INFORMACIÓN GENERAL DE LA COMISIÓN	
<b>NOMBRE DE LA COMISIÓN:</b> Obras Públicas	
<b>NOMBRE DEL COORDINADOR DE LA COMISIÓN:</b> José Fernando Méndez Vindas

ACTA DE REUNIONES	
<b>NUMERO DE ACTA:</b> COP-06-20	<b>FECHA DE LA REUNIÓN:</b> Miércoles 22 de abril del 2020
<b>ELABORADO POR:</b> María José Esquivel Bogantes.	<b>FECHA DE ELABORACIÓN:</b> Jueves 23 de abril del 2020
<b>HORA DE INICIO:</b> 4:50 pm	<b>HORA DE FINALIZACIÓN:</b> 6:45 pm
<b>LUGAR:</b> Salón de Sesiones Concejo Municipal	
<b>OBJETIVO DE LA REUNIÓN:</b> Analizar y dictaminar temas remitidos por el Concejo Municipal:	
<b>AGENDA:</b>	
<ol style="list-style-type: none"> <li>1. Ratificación del acta N° 05-20 de la reunión celebrada el día 15 de abril del 2020.</li> <li>2. Retomar el análisis del oficio MSPH-AM-NI-023-2020, fechado 27 de enero de 2020, suscrito por el Sr. David Zúñiga Arce, Alcalde Municipal a.i., donde remite oficio MSPH-CU-IPUB-NI-013-2020 sobre informe técnico de estudio. hidrológico para proyecto habitacional a desarrollarse en el segundo distrito.</li> <li>3. Analizar la solicitud de licencia constructiva para el proyecto Campo Santo de Paz, en propiedad con plano catastrado H-2021414-2017 y folio

Imagen N° 2. Perfil Longitudinal entre las Coordenadas CR MT 05 (488436.24, 1104245.01) Y (488435.29, 1104214.21) RELIZADO POR Ing. Andrés Brenes Ovares.

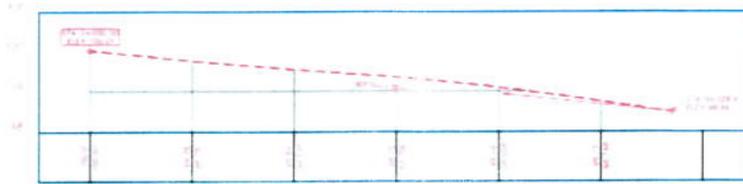
3. Que desde hace varios años entre las coordenadas CRMT 05 488436.24, 1104245.01, Y 488435.29, 1104214.21 dentro de La Urbanización Lomas de San Pablo se presentan problemas de desfogue pluvial en vista que por gravedad la escorrentía superficial tributa su caudal a través de la propiedad privada donde actualmente se desarrolla el Proyecto Habitacional Denominado Condominio Altamira.
4. A continuación Perfil Longitudinal entre las Coordenadas CR MT 05 (488436.24, 1104245.01) Y (488435.29, 1104214.21) RELIZADO POR Ing. Andrés Brenes Ovares.

5. Que se hace necesario rectificar la situación descrita en el anterior inciso número 3; para lo cual se propone solicitar como carga urbanística a los desarrolladores del proyecto que se describe en el inciso 1. La solución del problema.
6. Con la colaboración de la empresa Fomento Urbano se presenta la siguiente propuesta de solución que consiste en lo siguiente:
  - 6.1 Demolición de estructuras existentes.
  - 6.2 Colocación de tubería longitudinal.
  - 6.3 Construcción de tragantes y colocación de tuberías transversales.
  - 6.4 Levantamiento de la calzada para invertir la pendiente longitudinal.
  - 6.5 Construcción de aceras.
  - 6.6 Construcción de muros de retención.
  - 6.7 Rectificación del nivel de parque
  - 6.8 Sustitución de juegos infantiles.
7. Presupuesto Global

8. Se recomienda solicitar a la empresa Fomento Urbano planos constructivos de la propuesta de solución.
9. Debe implementarse una prevista de desfogue pluvial aguas abajo para el inmueble descrito mediante plano catastro numero H- 906066-2004, matricula Numero 192927-000.
10. Todas las actividades deberán construirse conforme a las Especificaciones técnicas del Manual de especificaciones Generales Para La Construcción de Carreteras Caminos Y Puentes CR-2010.
11. Para la construcción del desfogue el desarrollador deberá presentar diagrama de Gantt.
